プリント基板用製品 S2C-SMT 3.50、および S2L-SMT 3.50(LF タイプ) のはんだフランジピン用固定フック変更のお知らせ

■ 変更内容:

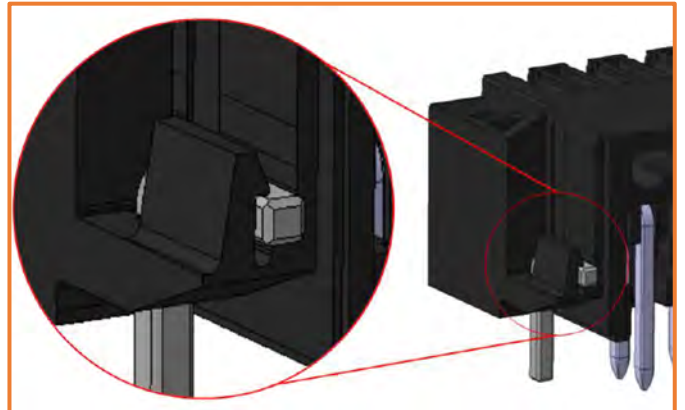
この度、プリント基板用製品 S2C-SMT 3.50(LF タイプ)、S2L-SMT 3.50(LF タイプ)のはんだフランジピンを保持する固定フックの形状を変更させていただく事となりました。従来の固定フックは、まれに輸送中などに はんだフランジピンが脱落する事がありましたが、新しい形状の固定フックは、はんだフランジピンを安定して固定することができ、また外力に対しても より堅牢になりました。この変更は現在設計されている基板への影響はありません。また、電氣的仕様、品番、型式、梱包単位、はんだプロファイルなどの変更もございません。

旧デザインの固定フック形状

新デザインの固定フック形状

2023年7月の生産分より順次変更予定
